Dempen Vetpeel en waterlopen in omgeving Laurabossen

Hydroloog Natuurmonumenten

Kaartjes modellering waterschap – echter daarin is deze sloot slechts voor een klein stuk gedempd en is er gerekend met een omleiding rond het hertenkamp

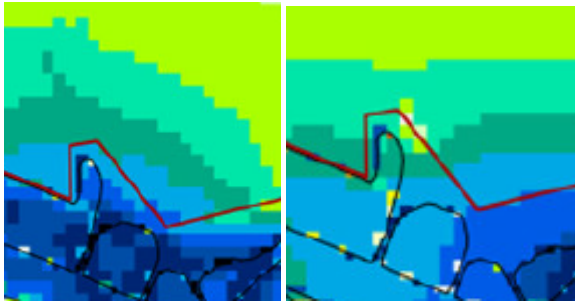
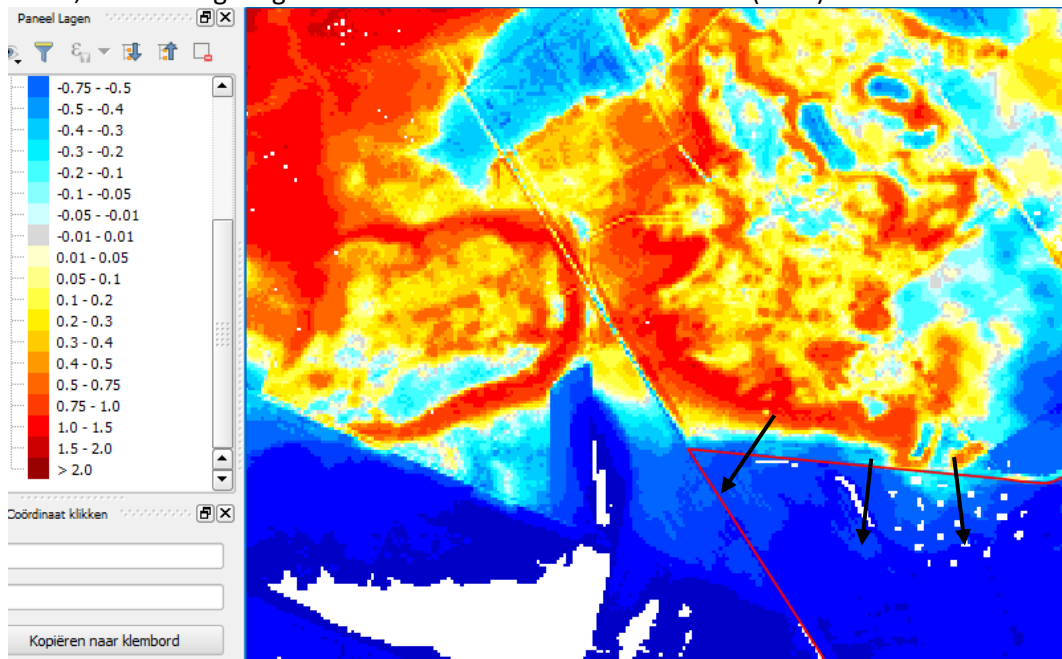
Hoeveel gaat de grondwaterstand dan omhoog?

GHG 15-20 cm natter GLG droger?

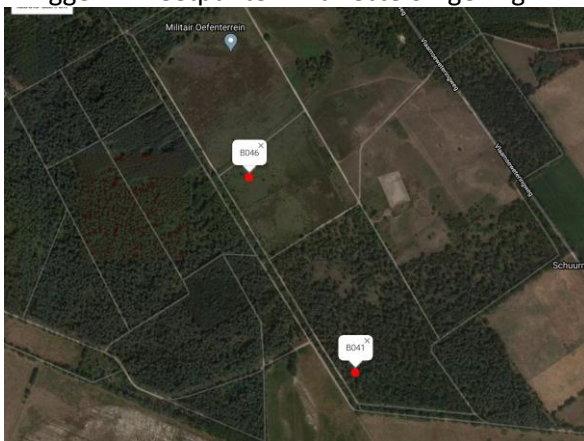
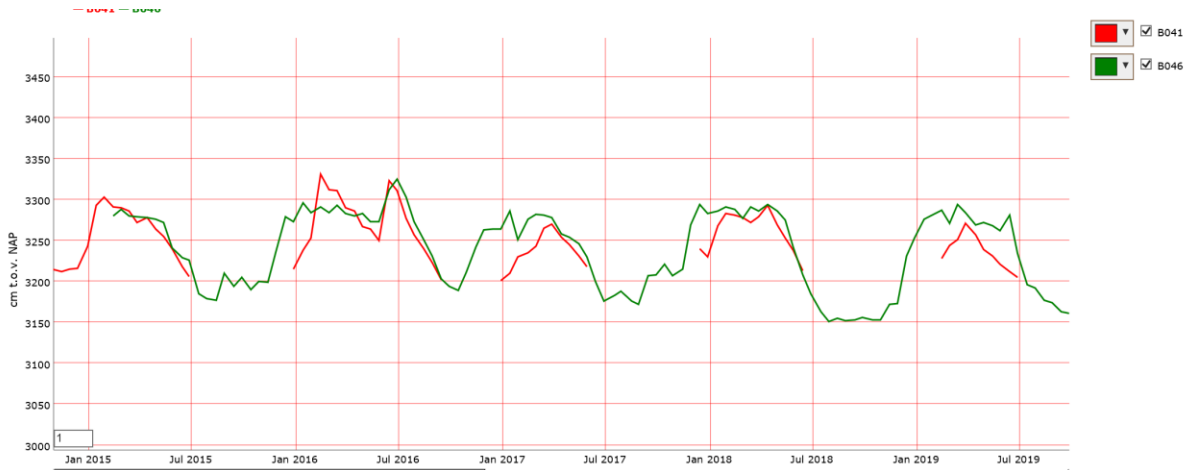
Om een idee te krijgen van de hoogteliggen van het gebied tov de te dempen sloot is op onderstaande kaart het verschil in maaiveld tov 33.0 m (= maaiveldhoogte rond te dempen sloot) aangegeven. Te zien is dat het grootste deel van het aangrenzende terrein na dempen van de sloot een 0,5 meter hoger ligt dan het maaiveld dat er dan ontstaat (rood)

De vraag is of het gebied dan niet te nat wordt. Het grondwater zal dan worden gedraineerd door het lagere maaiveld aan zuidkant, het grondwater zal zeker stijgen maar er is op de hoogste delen nog veel ruimte voor stijging en grondwater zal dus richting de lagere delen stromen aan de zuidkant.

Er liggen 2 meetpunten in directe omgeving

Het grondwaterpeil bij B41 zit diep onder maaiveld, het peil bij B46 zit vlak onder maaiveld maar dit meetpunt ligt veel lager. De grondwaterstrand zit rond 33 in de winter en 31,70 in de zomer. De grondwaterstand staat in de huidige situatie veel hoger staat dan de slootbodembodem. Er zit waarschijnlijk een weerstandslaagje, dat lijkt wel in dwarsdoorsnede van Hullenaar.

- De sloot moet worden gedempd tot aan maaiveld, hierdoor krijg je een mooie gradient van de hoge naar de lagere gronden
- De GHG zal in de delen van het gebied met stagnerende laagjes (zoals B41) niet stijgen stijgen want die wordt nu ook al niet bepaald door de sloot maar door het weerstandsbiedend laagje.
- Als de grondwaterstand wel zou stijgen dan is dat geen probleem, op de hogere delen is er nog genoeg ruimte om te vernatten zonder dat het gebied ontoegankelijk wordt. De lagere delen zullen wel natter worden. Dat zijn de lichtgele en blauwe delen van het gebied, dit worden de ecologisch zeer interessant plekken. Dit is maar een beperkt oppervlak, het grootste deel (de rode tot fel gele delen) zullen voldoende drooglegging houden om toegankelijk te zijn.
- Met de bestaande meetpunten zullen we het effect van de maatregel monitoren.
